Begeleidend schrijven n.a.v.
Bomen Effect Analyse
Fase 2, Loevestein te Ede

Projectnummer: 17P2200065

Opdrachtgever: KUDO
Ter attentie van de heer M. Wennekes
Storkstraat 25
3905 KX Veenendaal

Datum: 8 april 2022

Figuur 2: Uitsnede ontwerptekening t.h.v. situatie 1.

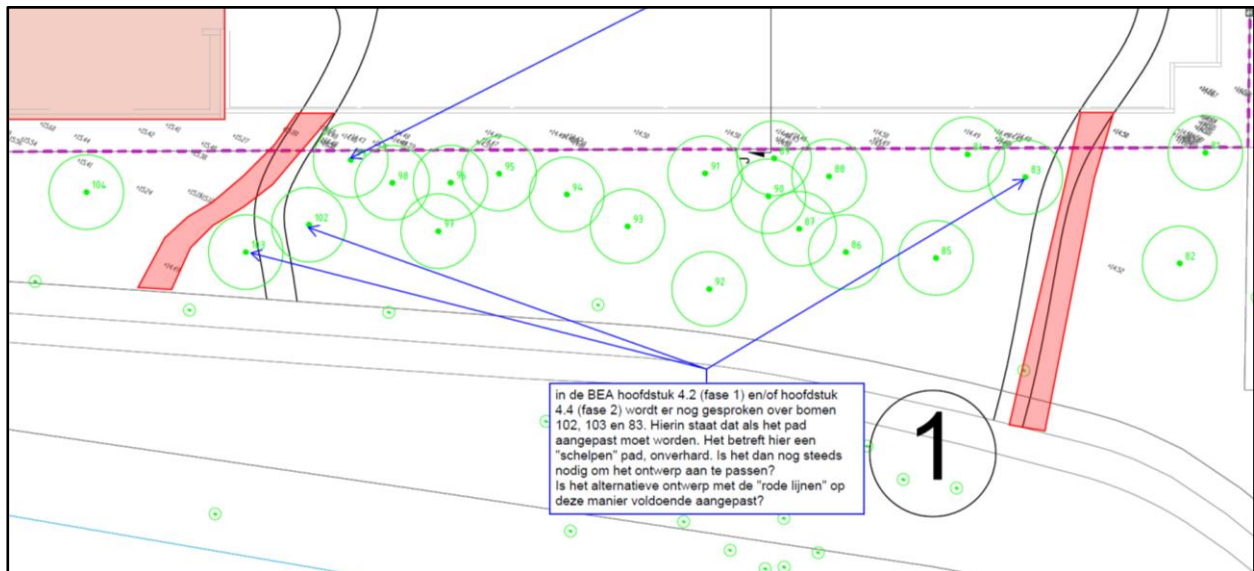
Betreft een nieuw pad aan de zuidzijde van het projectgebied. Het pad, dat zal bestaan uit een halfverharding, sluit aan op de bestaande structuur in het Proosdijpark. Hier zijn de in de BEA voorgestelde ontwerpwijzigingen redelijkerwijs aangebracht in het nieuwe ontwerp. Naast de ontwerpwijziging gelden er restricties bij de uitvoering om schade te voorkomen.

in de BEA hoofdstuk 4.2 (fase 1) en/of hoofdstuk 4.4 (fase 2) wordt er nog gesproken over bomen 102, 103 en 93. Hierin staat dat als het pad aangepast moet worden. Het betreft hier een "scheepers" pad, onoverhard. Is het dan nog steeds nodig om het ontwerp aan te passen? Is het alternatieve ontwerp met de "rode lijnen" op deze manier voldoende aangepast?

- Blijf uit de risicozone van de bomen (10 x de stamdiameter van 130 cm+mv);
- Breng stambescherming aan: omwikkel de stam met ribbeldrain en bevestig verticaal geplaatste, en met spandraad bevestigde, houten planken;
- Breng rijplaten aan om verdichting te voorkomen;
- Werk bovenop het bestaande maaiveld;
- Maaiveld van het pad met maximaal 20 cm ophogen;
- Verwijder handmatig (hark/schep) de strooisellaag (bovenste ca. 5 cm);
- Egaliseer de contouren van het pad met bomenzand;
- Breng een drukverdelend, water- en luchtdoorlatend doek aan;
- Breng een cunet van humusarmzand aan en vervolgens de toplaag.

Figuur 3: Uitsnede ontwerp-tekening ter hoogte van situatie 2.

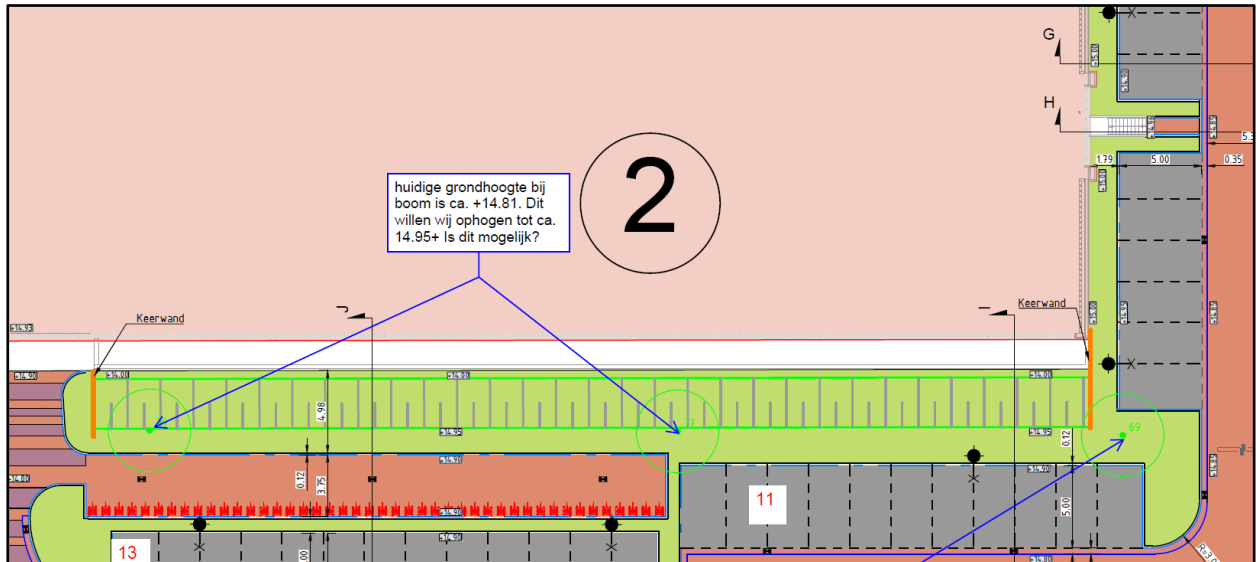
Betreft een groenstrook nabij bomen 69, 77 en 79. Ten behoeve van de afwatering zal de groenstrook op één oor worden gelegd. Hierbij zal het bestaande maaiveld licht worden opgehoogd en met ca. 80 cm worden afgegraven. Om het hoogte verschil op te vangen worden er keerwanden aan de randen geplaatst. Dit heeft zeer nadelige gevolgen voor de drie bomen. Ontwerpwijzigingen en restricties bij de uitvoering zijn van toepassing.

huidige grondhoogte bij boom is ca. +14.81. Dit willen wij ophogen tot ca. +14.95- is dit mogelijk?

- Keerwanden achterwege laten of buiten de kroonprojectie plaatsen;
- Bestaand maaiveld binnen de kroonprojectie niet afgraven;
- Maaiveld maximaal 10 cm ophogen met een grofkorrelig humusrijk medium;
 - o Stamvoet niet bedekken met grond. Hierdoor blijft de stamvoet zichtbaar en kan worden voorkomen dat deze gaat inrotten.

Figuur 4: Uitsnede ontwerptekening ter hoogte van situatie 3. Sandwichconstructie in parkeervakken met gele stip.

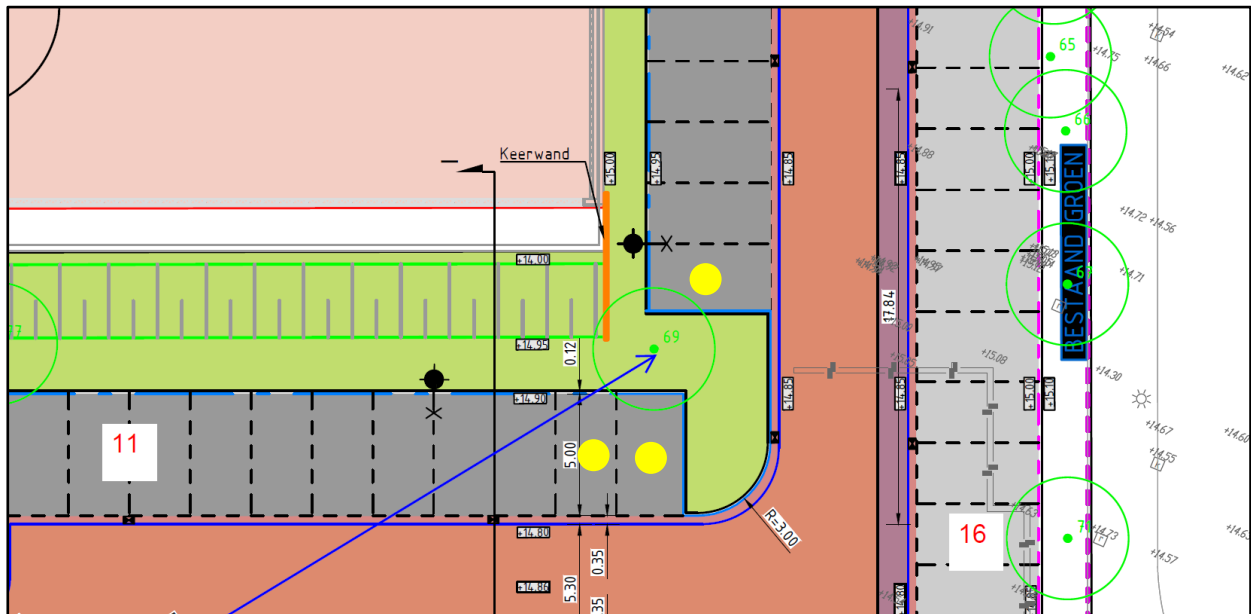
Boom 69 betreft een gewone beuk en heeft altijd aan de rand van een beplantingsvak gestaan (figuur 5). Rondom de standplaats van de boom worden verhardingselement verwijderd en opnieuw aangebracht. Lokaal maakt open grond plaats voor verharding en andersom. Hierbij zullen profiellijnen worden gewijzigd. Om een duurzame groeiplaats te realiseren wordt groeiplaatsverbetering en -constructies aanbevolen om het ontwerp te kunnen handhaven.

Kan er gesteld worden dat de aanpassingen t.b.v. boom 69 en 99 voldoende zijn? Zie BEA fase 1 hoofdstuk 4.2. Graag overleg.

- Zie drie punten in paragraaf 2.2.
- Verwijder handmatig de verharding en het cunet.
 - o Maak eventueel gebruik van een grondzuigmachine om het cunet en fundering te verwijderen.
- Behoud en bescherm de openliggende wortels met natte doeken.
- Hef huidige blokkerende (sterk verdichte) bodemlagen op en verbeter de toekomstige groeiplaats rondom de boom:
 - o Pas een pneumatische injectiemethode toe zoals bijvoorbeeld TLU:
 - Hiermee kan de bestaande grond voor een deel worden behouden en verrijkt.
- Maak gebruik van een sandwichconstructie¹ bij het inrichten van drie parkeervakken (gele stippen figuur 4):
 - o Invullen en egaliseren met bomenzand en afdekken met drukverdelend doek, kratten en verharding.

Figuur 6: Uitsnede ontwerptekening ter hoogte van situatie 4.

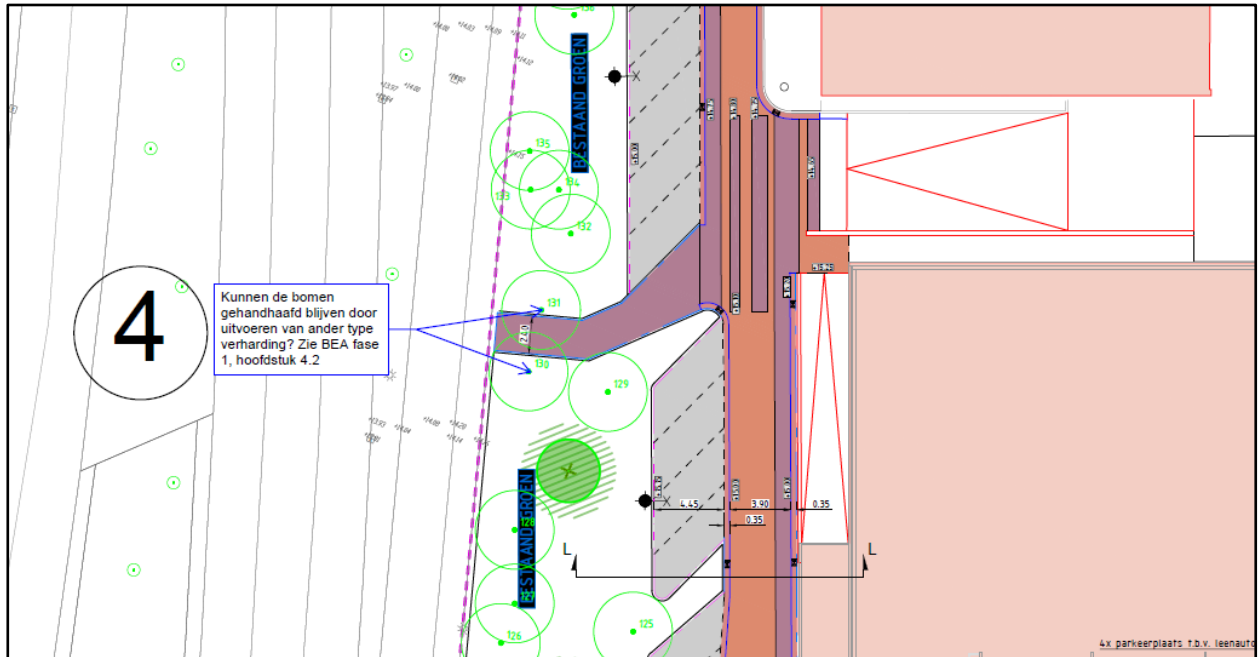
Betreft een nieuw aan te leggen fietspad aan de westzijde van het projectgebied. Het verharde pad zal aansluiten op het bestaande pad aan de Kastelenlaan. Het pad kan in het ontwerp nog worden verschoven en daarom zijn er ontwerpvoorstellen en groeiplaatsconstructies aanbevolen.

Kunnen de bomen gehandhaafd blijven door uitvoeren van ander type verharding? Zie BEA fase 1, hoofdstuk 4.2

- Behoud minimaal 1,5 m afstand tussen het pad en de boom om schade en opdruk/ontwrichting van constructie en verharding te voorkomen;
- Verschuif het pad richting het noorden waar meer ruimte tussen de bomen is;
- Wanneer het pad centraal tussen bomen 135 en 136 wordt aangebracht gelden er geen restricties;
- Zet van te voren in het veld de situatie uit en bepaal de exacte locatie;
 - o Houd hierbij rekening met eventueel te handhaven onderbeplanting op deze locatie;
 - o Hierdoor kunnen loop- en zichtlijn beter worden beoordeeld;
- Geen grond afgraven binnen de groenstrook (bij het verwijderen van het bestaande groen);
- Maak ook hier gebruik van een sandwichconstructie:
 - o Innvullen en egaliseren met bomenzand en afdekken met drukverdelend doek, kratten en verharding.

Figuur 7: Uitsnede ontwerp-tekening ter hoogte van situatie 5.

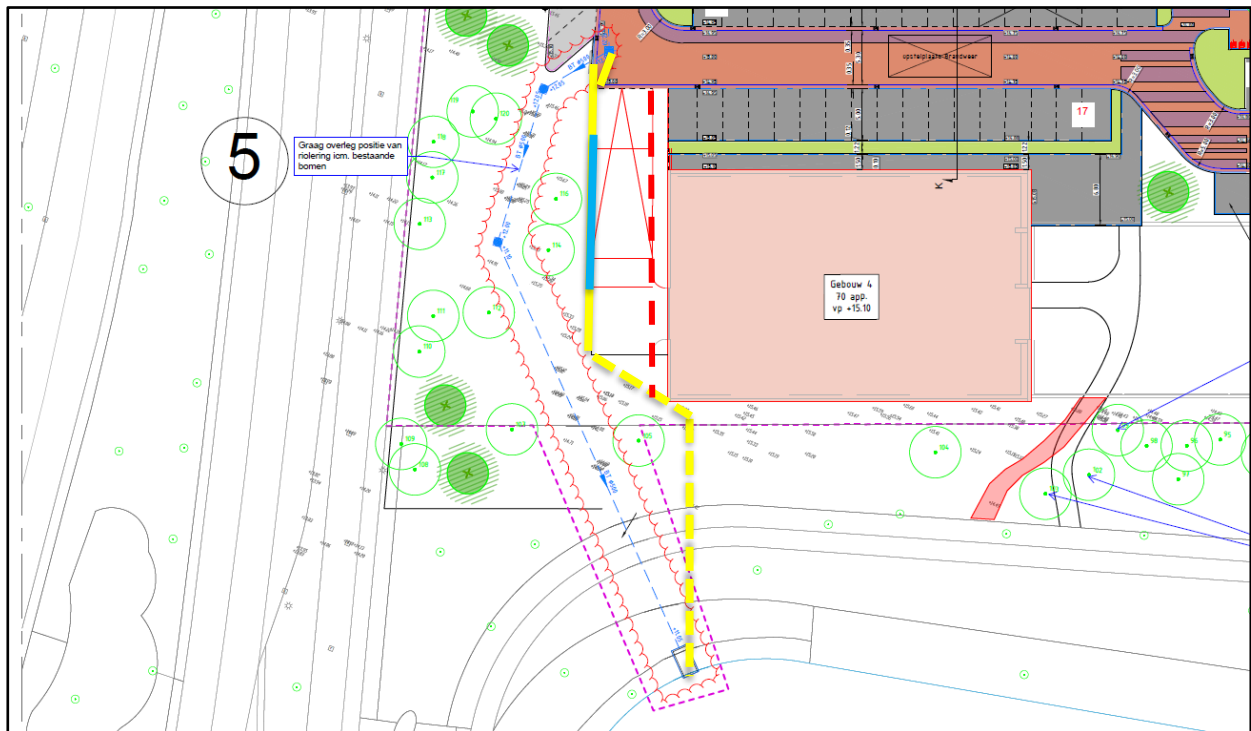
Voorafgaand aan de werkzaamheden aan gebouw 4, roze vierkant figuur 7, zal een hemelwaterafvoerbuisk (blauwe lijn) worden aangelegd. In het huidige ontwerp loopt de buis dwars door de groenstrook aan de westzijde van het projectgebied. Ook buiten het projectgebied, aan de zuidzijde, staan verschillende groenobjecten. Naast ontwerpwijziging gelden er restricties bij de uitvoering om schade te voorkomen.

Graag overleg positie van roering i.c.m. bestaande bomen

- Plaats de buis langs de contouren van de toekomstige kelder en gebouw. Het vervolgtraject (gele stippellijn figuur 7) is afhankelijk van de hoeveelheid bomen buiten het projectgebied en wortels.

- Bij het machinaal graven zal voorzichtig laag voor laag moeten worden afgegraven. Steek handmatig voor om voortijdig de posities van de wortels te lokaliseren.

- o Let op: wortels >4 cm sparen en <4 cm glad doorzagen (haaks op groeirichting).
- Bij teveel wortelontwikkeling /-schade:
 - o Creëer een sleuf door gebruik te maken van een grondzuiger.

- Beperk de sleuf breedte binnen de kroonprojecties.
- Binnen de blauwe streep in figuur 7 zal de buis vanaf de oostzijde zo diep als mogelijk moeten worden ingebracht. Graaf min of meer onder de groeiplaats van de bomen door.

- o Maak eventueel een tijdelijk traject dat eenvoudiger is aan te brengen. De definitieve locatie van de buis kan in één werkgang tijdens de bouw van gebouw 4 worden gerealiseerd.

Figuur 8: Uitsnede ontwerptekening ter hoogte van situatie 6.

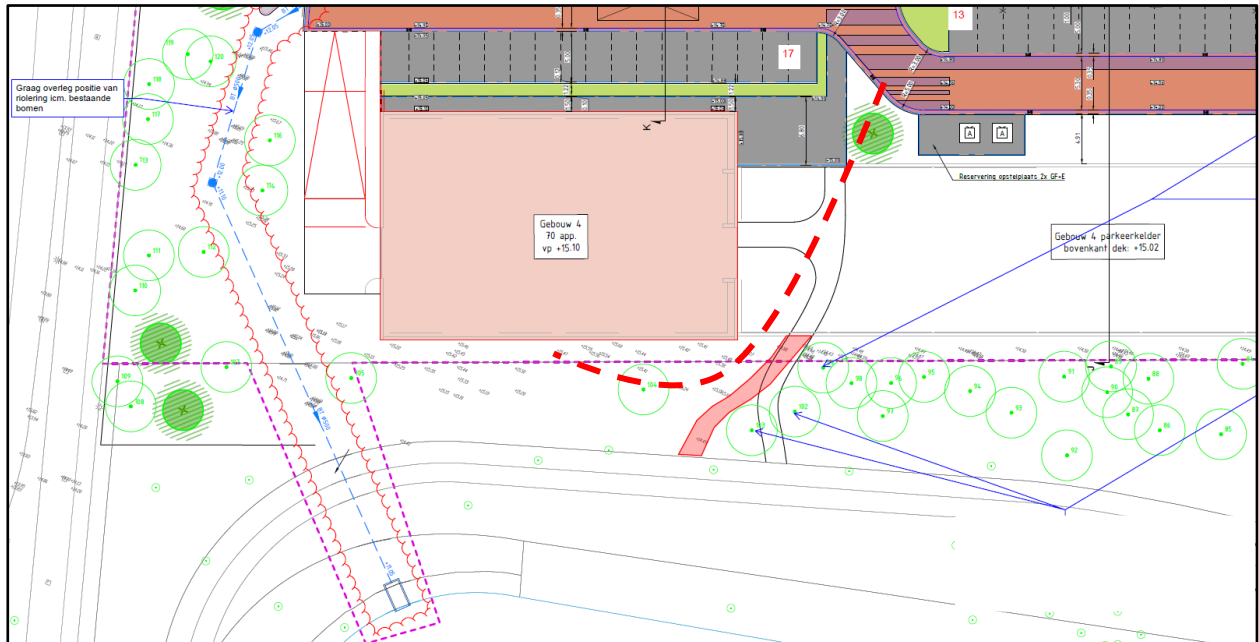
De opdrachtgever geeft aan dat er voldoende werkruimte noodzakelijk is voor de bouwwerkzaamheden aan gebouw 4. Specifiek noemt de opdrachtgever de werkruimte aan de zuidzijde van het gebouw. Aan deze zijde zal een opstelplaats moeten worden gerealiseerd voor een hoogwerker. Daarnaast zal een aanrijroute moeten worden uitgezet.

- Boom 104 vormt een knelpunt ten behoeve van de opstelplaats. In de BEA is al beschreven dat de kroon moet worden ingenomen ten behoeve van een steiger etc. De opstelplaats en de werkruimte van de hoogwerker vormt een extra bedreiging voor de boom. De beoordeling is daarom dat deze boom verwijderd dient te worden. De boom verkeert reeds in een matige conditie en is van een matige kwaliteit mede door de scheefstand.
- De aanrijroute, met de minste effecten op de overige bomen, loopt via de oostzijde van gebouw 4, rode stippellijn figuur 8.
 - o Plaats voldoende rijplaten om verdichting te voorkomen op deze locatie. Dit komt eventuele toekomstige bomen op deze locatie ten goede.
 - o Compenseer het verlies van de boom.
